Rapport de l'Inspection des installations classées

Visite d'inspection du 06/07/2023

SOCIETE NOUVELLE BERGIER FRERES

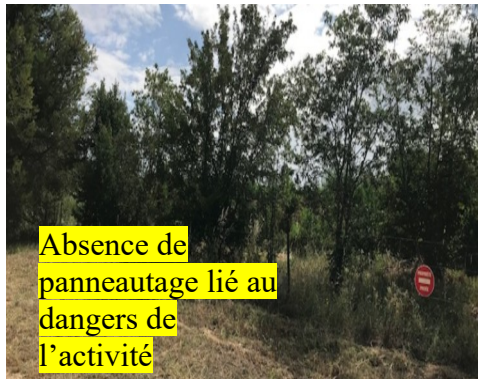
Constats : Le contrôle du bornage a été effectué principalement sur le côté du chemin longeant les vignes. La clôture est en bon état (fils bien tendus), on note la présence d'un merlon sur le long de ce tracé. Il est bien entretenu. La présence de plusieurs bornes a été constatée. Il est également constaté la présence de piquet de bois en lieu et place de bornes conformes. Il sera à remplacer par une borne conforme. Les bornes seront clairement identifiées sur un plan topographique. Par ailleurs, il a été constaté la présence d'un unique panneau d'interdiction d'entrée. Cependant aucun panneau signalant les dangers relatifs à l'activité sont apposés.

Observations : L'exploitant doit procéder au renouvellement du bornage manquant, mettre en place un panneau dédié et joindre un reportage photos dans un délai n'allant pas au delà de 3 mois. Les justificatifs seront transmis à Madame La Préfète de Vaucluse.
